Mission régionale d'autorité environnementale

AVIS DÉLIBÉRÉ

DE LA CARRIÈRE « LA ROSERAIE »

n° PDL-2021-5579

Figure 3 - Plan d'ensemble du projet source dossier – Nouvel accès au sud avec installations de contrôle des déchets inertes - déviation de la Vc n°242 au nord – déviation du fossé 123 au sud est- nouveaux bassins de lagunes remontés plus au nord

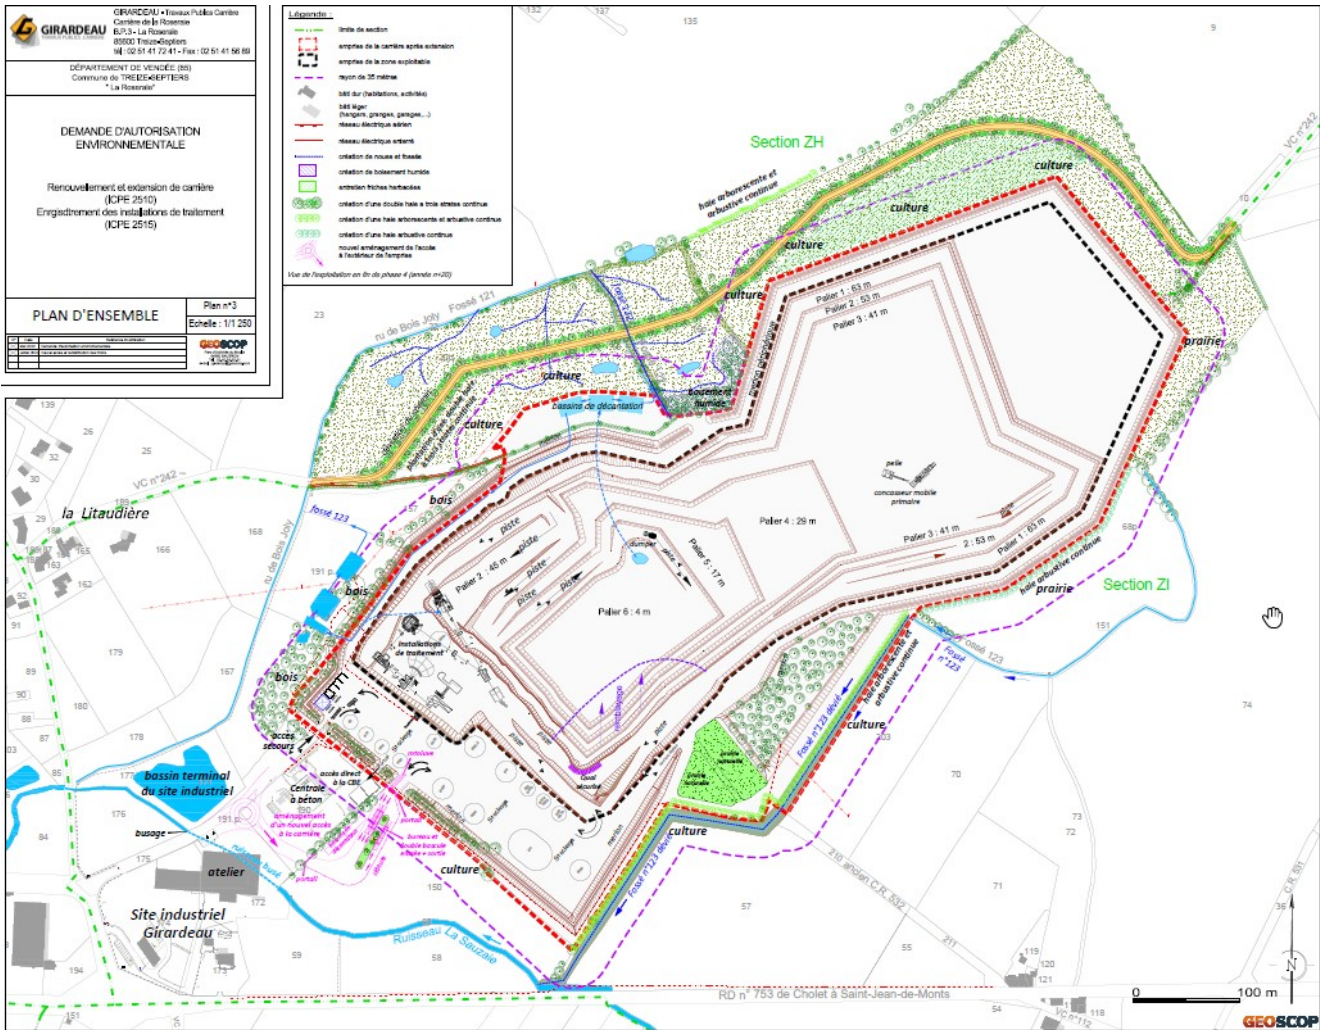
Concernant ce dernier aspect la MRAe relève que le nouvel accès au sud depuis le portail et les nouvelles installations prévues en entrée de site (bassin de décantation, double bascule entrée/sortie et bureaux) ne sont pas intégrés au périmètre d'extension sollicité alors même qu'ils constituent une composante du projet.

La MRAe recommande d'intégrer le nouvel accès et les nouvelles installations en entrée de site au périmètre d'autorisation sollicité dans la mesure où ils constituent une composante du projet.

Figure 4 source étude d'impact – zoom sur les nouvelles modalités de gestion des eaux d'exhaures avec maintien des anciens bassins

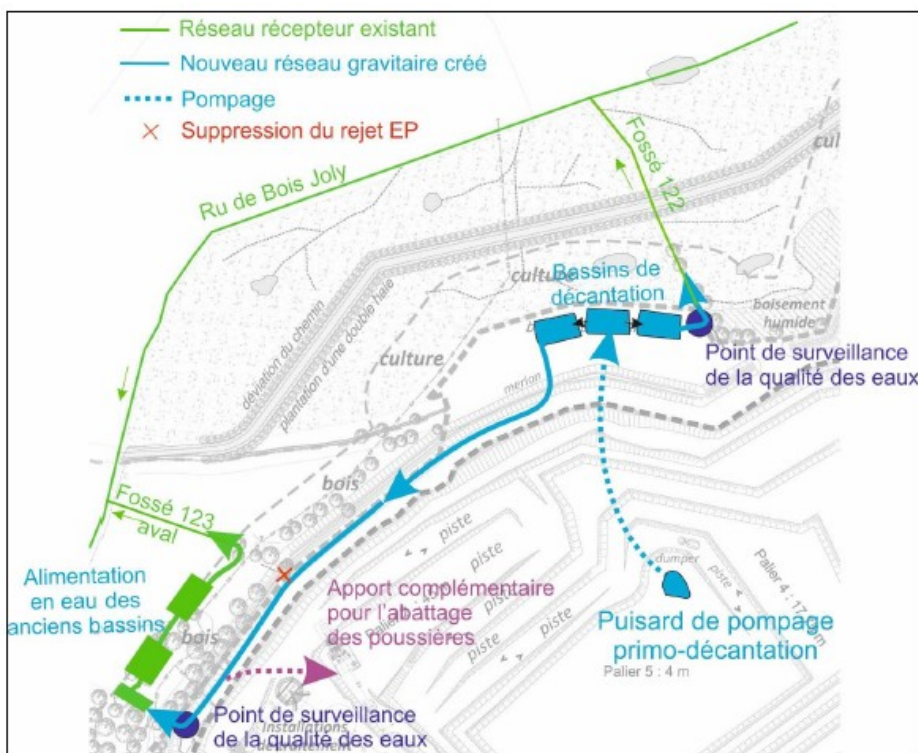
Le dossier prévoit de créer de nouveaux bassins de décantation dans la mesure où il explique que les actuels dispositifs sont situés hors périmètre autorisés. Au regard du fonctionnement des bassins en place depuis plusieurs années et du retour d'expériences qui tend à indiquer que ceux-ci ne posent visiblement pas de problème du point de vue de leur rejet dans le milieu, la solution proposée interroge la MRAe notamment dans la mesure où ces bassins seront maintenus en eau durant la phase d'exploitation ainsi qu'à l'issue de la remise en état. La création des nouveaux bassins nécessite également d'étendre le périmètre autorisé de la carrière. Le dossier n'indique pas dans quelle mesure une adaptation du document d'urbanisme pour permettre le maintien des bassins actuels et ainsi éviter une nouvelle artificialisation d'espace n'aurait pas constitué une alternative préférable du point de vue des considérations environnementales.

- de justifier l'absence de solution alternative de moindre impact à la création de nouveaux bassins nécessitant une nouvelle artificialisation d'espace ;**
- d'analyser dans le détail les incidences des afflux d'eau supplémentaires générés par la déviation du fossé 123 vers la Sauzaie du fait de ses nouvelles caractéristiques afin que les mesures appropriées puissent être définies le cas échéant dès à présent au stade du projet à autoriser ;**
- d'analyser les incidences pour les fonctionnalités du ruisseau du Bois Joly d'une disparition de 27 % de la surface de son bassin versant ;**
- d'analyser les incidences de l'arrêt du pompage durant la période s'écoulant entre la fin d'exploitation et la stabilisation du plan d'eau à sa côte finale pour le ruisseau du Bois Joly.**

Figure 5 source étude d'impact – déviation au sud-est du fossé 123 intercepté par l'extension de la carrière au nord-est

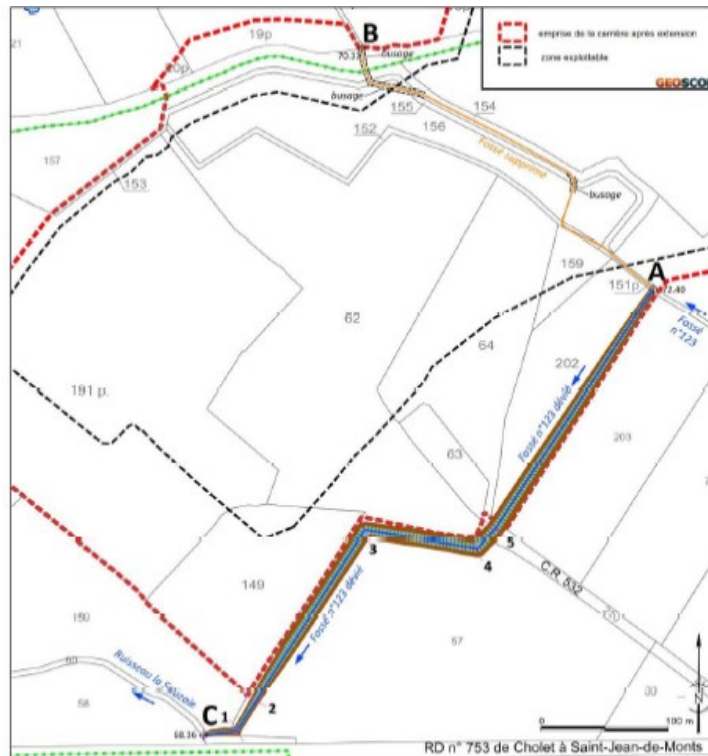
Le dossier indique qu'une largeur de fond de fossé de 1,20m sera à même de permettre de recréer naturellement des méandres des écoulements et ainsi constituer une amélioration par rapport aux caractéristiques de l'ancien fossé. La MRAe relève toutefois que la déviation impose de conférer au fossé des caractéristiques particulièrement imposantes car ce dernier atteindra ainsi 4m de profondeur pour 12m de largeur (cf coupe au point 5, page 237 de l'étude d'impact). Le régime des écoulements dans le futur fossé très rectiligne n'est par ailleurs pas particulièrement étudié. Le dossier se limite à indiquer que la déviation du fossé entraînera un afflux d'eau plus important sur la Sauzaie sur environ 500 m (lié à la modification du raccordement du fossé 123 par rapport à celui du ru du Bois Joly dans lequel le fossé se rejette actuellement) sur laquelle il n'a jamais été observé de saturation du réseau sur la partie de tronçon busée en traversée de la plateforme industrielle Girardeau TP. Le dossier indique simplement le cas échéant la mise en place d'un bassin d'orage complémentaire.

Parallèlement l'extension de la carrière va induire une réduction de 27 % de la surface du bassin versant du ruisseau du Bois Joly. Le dossier se limite à évaluer le volume d'eau qui sera ainsi intercepté par la fosse. Si les eaux d'exhaures de fond de carrière continueront à être remontées pour être rejetée *in fine* dans ce ru en un point déplacé plus en amont et selon un débit limité à 100m³/h, il n'en demeure pas moins que les écoulements superficiels qui l'alimentaient naturellement vont être réduits et contribuer vraisemblablement à des assècs plus précoces et plus prolongés pour la partie encore plus en amont du point de rejet et ainsi causer possiblement une dégradation de ses fonctionnalités.
